Aanvraagformulier voor wijziging geluidproductieplafonds

Weg	A4 HRR Km 214,05 – km 214,35
Referentiepunt(en) (nummering)	5587 t/m 5589

Te wijzigen GPP's

Locatie met te wijzigen GPP's

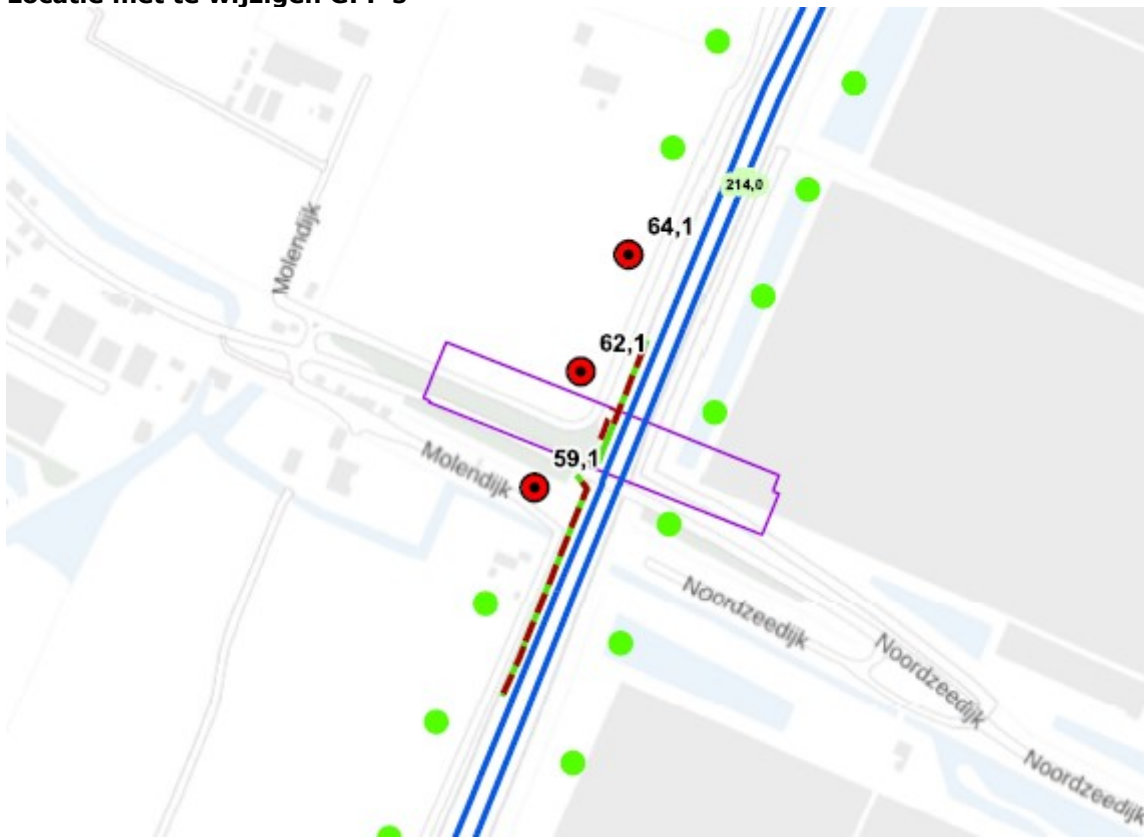
Bij de voorbereiding van de realisatie van deze maatregelen is voor het geluidsschermdoel langs de A4 HRL tussen km 214,16 – km 214,28 gebleken dat het scherm voor een deel conflicteert met een kabel en leidingen tracé. Omdat het verleggen van deze kabels en leidingen technisch complex is, is besloten om het te realiseren schermdeel ter hoogte van dit conflict te verplaatsen. Over een lengte van 37 m wordt het scherm 5,7 m naar achteren geplaatst.

Onderstaande tabel bevat de GPP's die vanwege deze verplaatsing van het schermdeel moeten worden gewijzigd.

Nummer Referentiepunt	Huidig GPP	Te wijzigen GPP
5587	64,0	64,1
5588	62,0	62,1
5589	59,0	59,1
